## Dodatek č. 4

### SMLOUVĚ O DÍLO č. 2018/ŠaK/000161/SML

**„Stavební úpravy Střediska sociálních služeb města Frýdlant nad Ostravicí, příspěvková organizace – prostory Domova se zvláštním režimem ve 2.NP a 3.NP budovy“**

## Evidenční list změny stavby

28.3.2019  
POHLED P

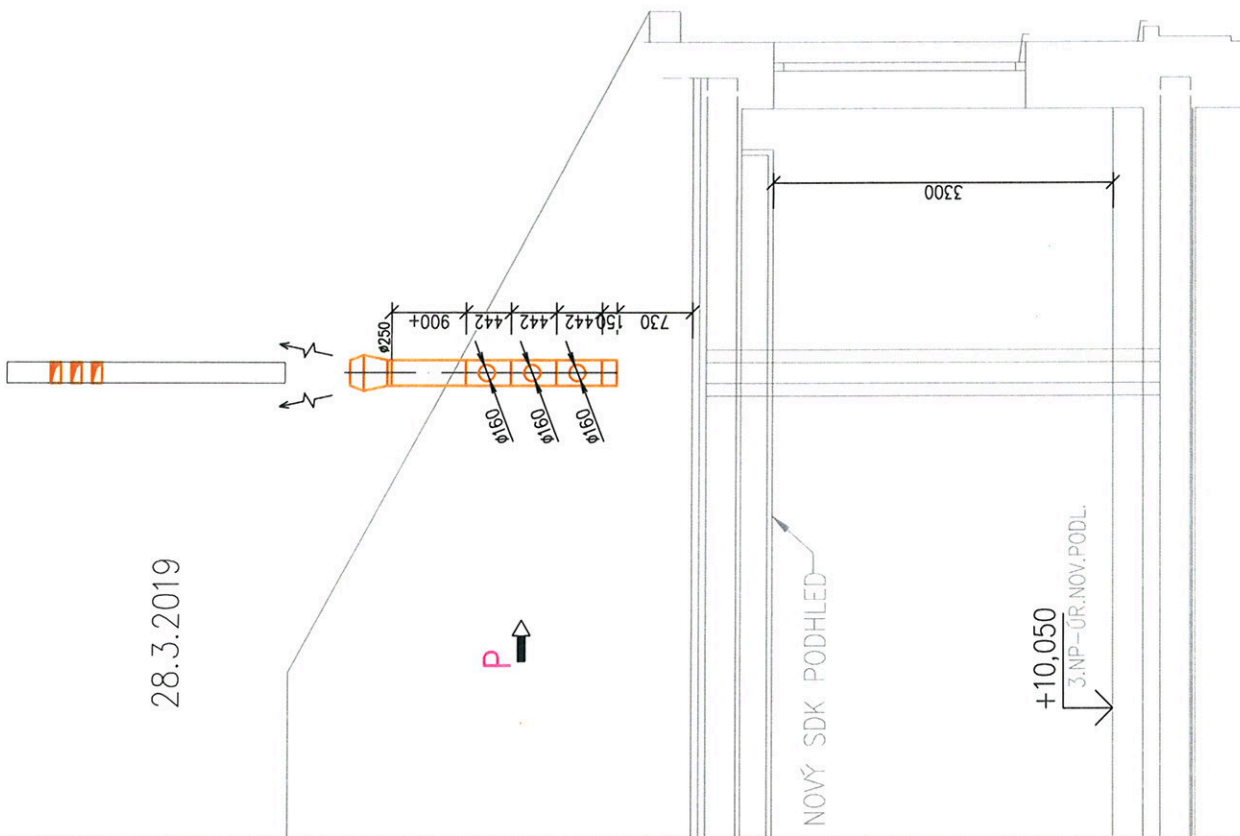
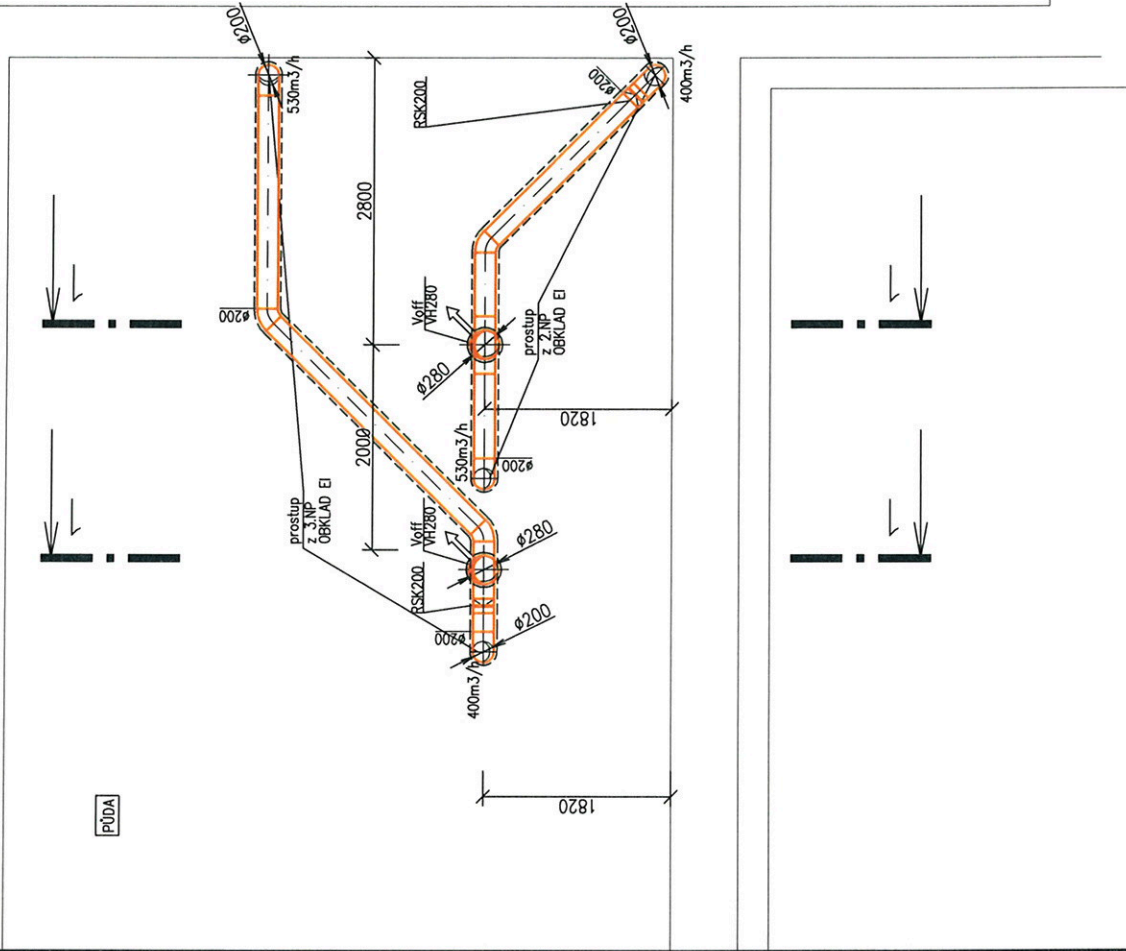
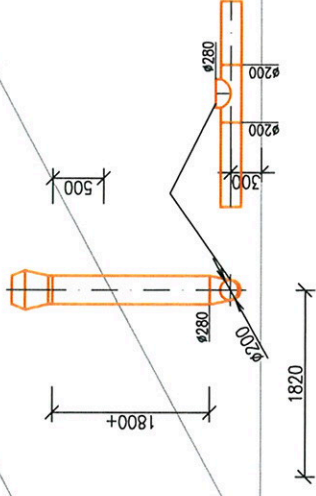
**Popis a zdůvodnění změny:**  
 V projektové dokumentaci jsou řešeny prostupy střechou pro vzduchotechniku a zdravotnickou. Stavební rozpočet neobsahoval provedení prostupů. Celkem se jedná o tři prostupy pro zdravotnickou a čtyři prostupy pro vzduchotechniku. Generální projektant nemohl předpokládat, že střecha neobsahuje záchranný systém proti pádu osob, za který by se šlo uvázat v době provádění prostupů. S ohledem na tuto skutečnost budou prostupy střechou provedeny z plošiny.

## ZL 15 - TERACO

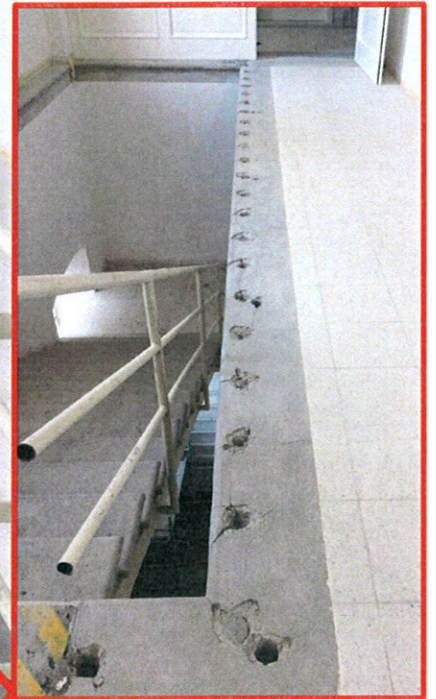
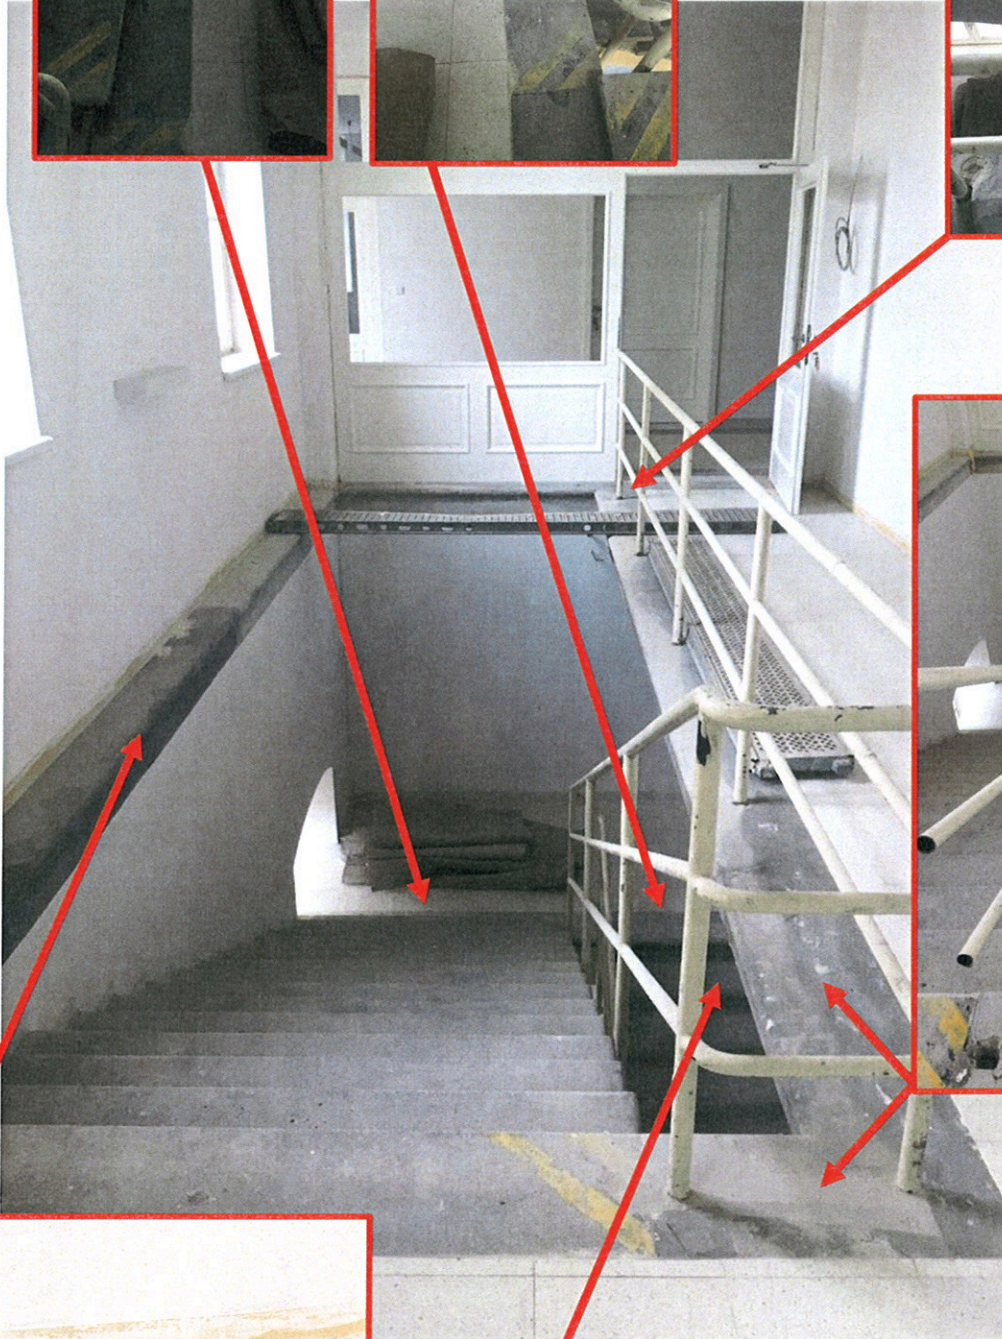
Schodiště vedoucí z 2.NP do 3.NP obsahuje dekorativní římsu z teracového betonu, do které bylo nakotveno původní zábradlí. V projektové dokumentaci bylo řešeno vybroušení a vyleštění teracového betonu včetně demontáže zábradlí. Po provedení vybroušení se objevily původní opravy, které se historicky na římsu prováděly viz. fotodokumentace zhotovitele z průběhu provádění prací. Generální projektant tuto skutečnost nemohl předpokládat. Římsu i další výtlučky na schodišti bude nutné opravit a povrch pohledově sjednotit.
